## **WAC VEENENDAAL**

Betreft: 41 woningen eiland L, Thuishaven/ Het Hart (Veenderij Veld D)

# WAC-advies

Inzake project Veenderij 41 woningen eiland L (deel D) te Veenedaal

Fragment 3

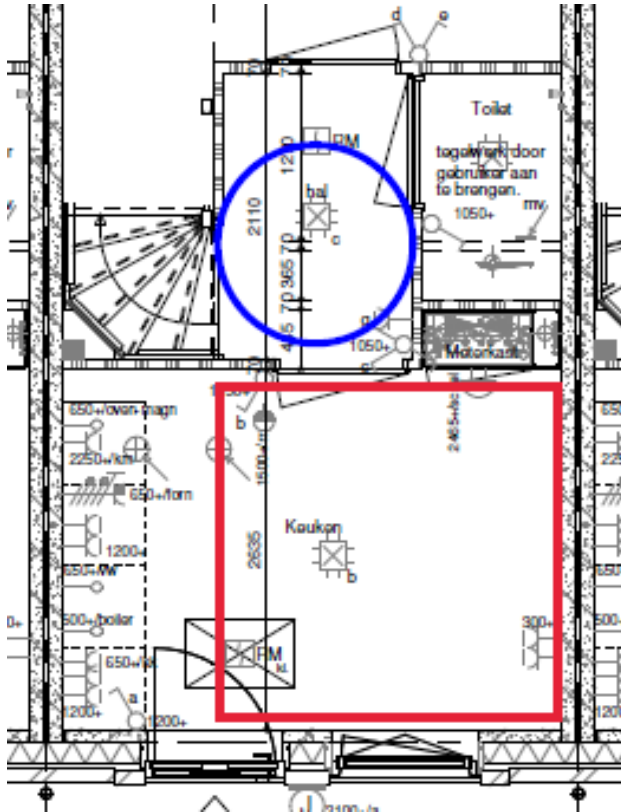
Bij de woningen met een andere beukmaat dan 390cm komt de leidingschacht op de verdiepingstekening in de doucheruimte niet ideaal uit. Hierdoor ontstaat naar ons idee een zeer onpraktisch ingerichte doucheruimte. En daarom ook niet levensloopgeschikt. Zie fragment 3.

heeft mee te maken dat in de optiesfeer er ook nog een badkuip langs het raam geplaatst kan worden, dan verschuift het toilet tegen de leidingschacht.

Fragment 1a en 1b

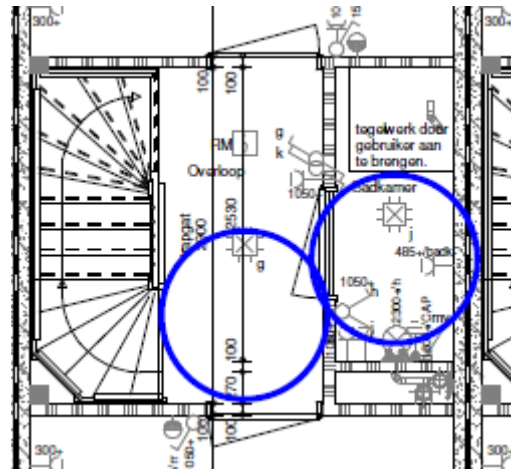
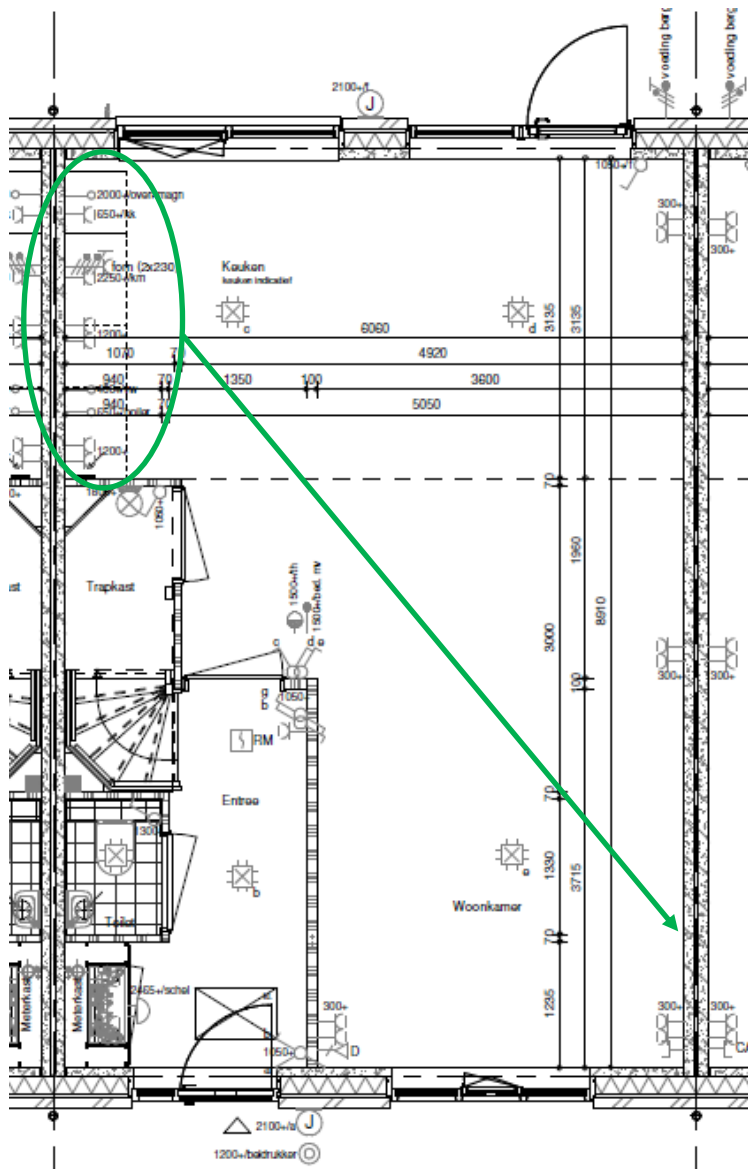
De woningen met een beukmaat van 390cm hebben geen entreeportaal, je komt met de voordeur gelijk de (woon)keuken binnen. Daarom geen ruimte beschikbaar voor o.a. een garderobe, het is niet gebruikelijk om een woning zo te ontwerpen. Zie bijlage (fragment 1a). Ter overweging geven wij mee het kruipluik te verplaatsen naar het tussenhalletje of onder de trap. De doucheruimte zal voorzien worden van een wastafel en de toiletruimte voorzien van een toiletspot en fonteintje, deze sanitaire toestellen zijn nu niet op tekening weergegeven (blok 1).

kruipluik heeft een vaste positie, dus zal op deze plaats blijven. voor nuts partijen ook alles op de zelfde plek.

Fragment 2

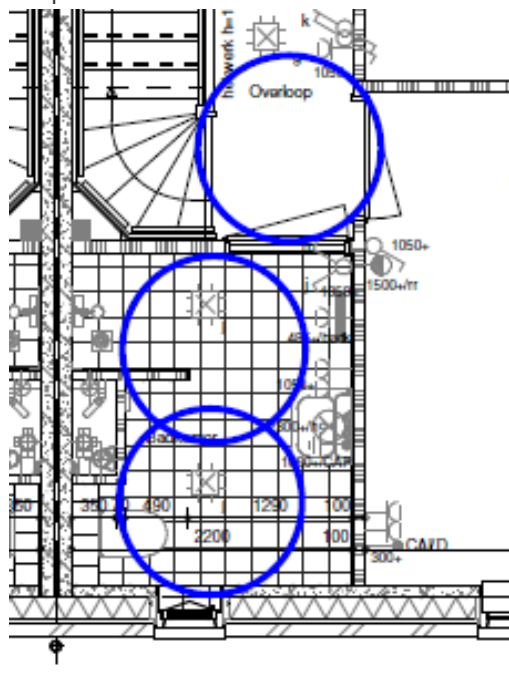
**Conclusie: deze woningen voldoen niet allen aan de eisen t.a.v. levensloopgeschiktheid. Mits de badkamer (fragment 2) qua indeling/inrichting wordt gewijzigd zodat er een draaicirkel van 150cm gemaakt kan worden.**

De woningen met een beukmaat van 630cm hebben een (tegenwoordig) niet gebruikelijke indeling; de woonkamer is aan de voorgevel gesitueerd en de (woon)keuken aan de tuinzijde, is dit bewust zo ontworpen? Als dit keuzevrijheid is voor de koper dan is het wenselijk om ook de aansluitpunten t.b.v. de keuken ook aan de voorzijde van de woning te realiseren. Zie bijlage fragment 2.

in de optiesfeer kunnen kopers de badkamer 300 mm vergroten waardoor dit opgelost kan worden

vanuit commercieel oogpunt is er voor gekozen om hier een ander indeling te kiezen.
